規格變更通知

φ16 X6 系列 緊急停止用按鈕開關

茲因φ16 X6 系列 緊急停止用按鈕開關的端子表面處理有所變更，特此通知。

變更前 （例：2NC 接點時）	變更後
維持原本的金屬質地

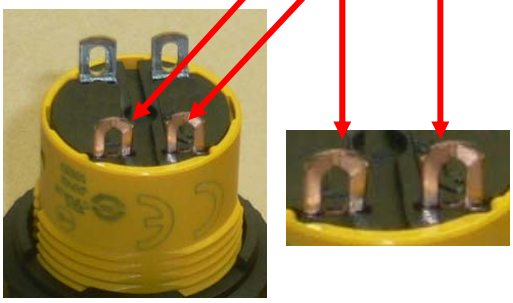
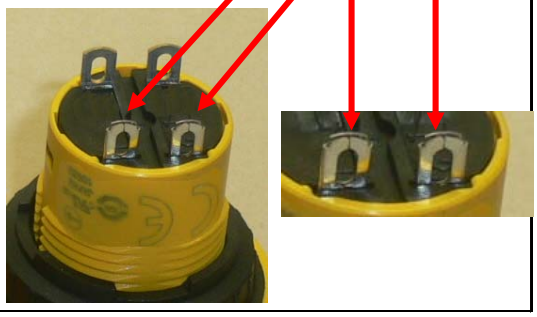
目前爲止的單邊的端子是維持本來的金屬質地，但是今後會跟另外一邊的端子一樣進行鍍錫的處理。

鍍錫處理的導入
